**PRÉFET
DES ALPES-
MARITIMES**

Annexe
Avis technique détaillé des services de l'État
sur le projet de modification de droit commun (MDC) n°2 du PLU de
Roquefort-les-Pins,
notifié le 16 octobre, reçu le 24 octobre 2023

Plan Local d'Urbanisme - PADD- 2 - l'attractivité du territoire

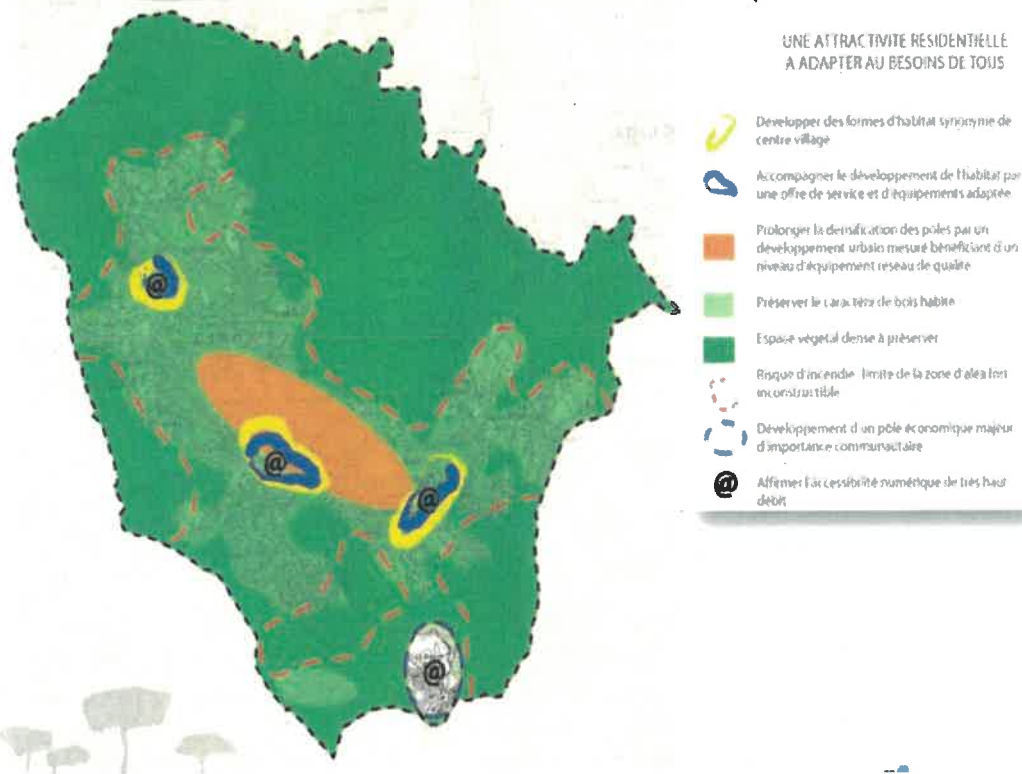
- Dans son introduction, le PADD précise que le projet de la commune est de continuer la création d'un véritable cœur de ville, dans une logique de création d'un véritable lieu de vie attractif et qualitatif, en y conservant tous les équilibres au développement d'une centralité : du logement public, des commerces, des espaces publics et du stationnement.
- L'orientation n°2 du PADD traite de l'attractivité résidentielle notamment en exprimant la volonté de développer le logement dans la centralité du Plan et de penser l'urbanisation en fonction de la capacité des réseaux et des équipements, en dehors de ce cœur de vie.

Il propose ainsi d'organiser un développement urbain plus compact sur et autour des centralités qui sont celles traduites réglementairement dans le PLU et identifiées sur la carte du PADD ci-après : Le Plan, Notre-Dame/les Fabrons et le Colombier/Aire de Boule.

Plan Local d'Urbanisme - PADD - 3 - le développement économique

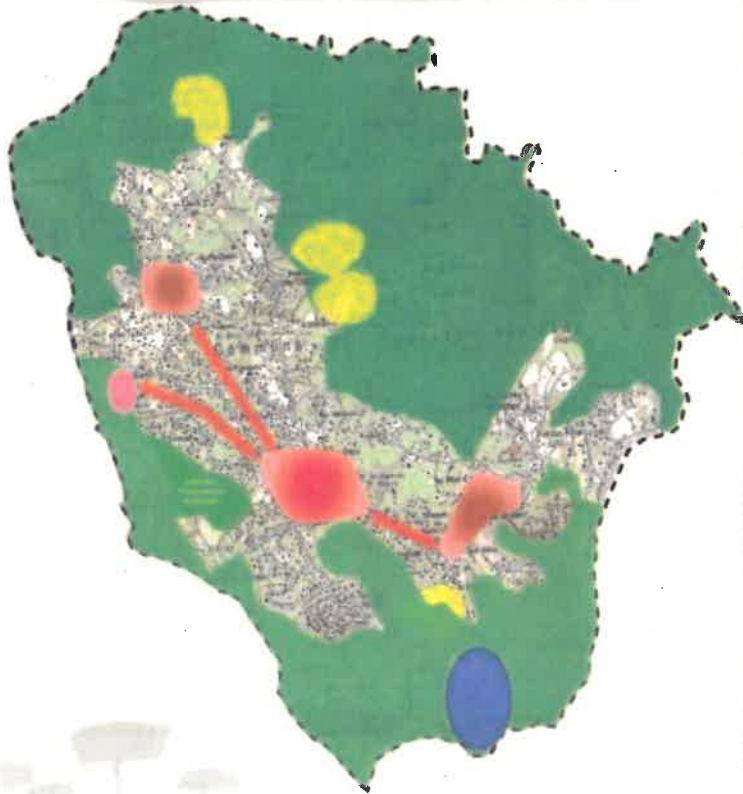
La cartographie qui illustre cette orientation n°3 identifie d'ailleurs la centralité principale du Plan ainsi que 2 autres centralités (Les Fabrons et Aire de Boule), où une mixité fonctionnelle (logements/commerces) est également attendue (cryptogramme rouge ci-dessous).

Entre ces 3 centralités, la cartographie identifie seulement la volonté d'urbaniser le long des axes structurants de transport, notamment la RD2085, sans mentionner la volonté d'y voir du commerce.
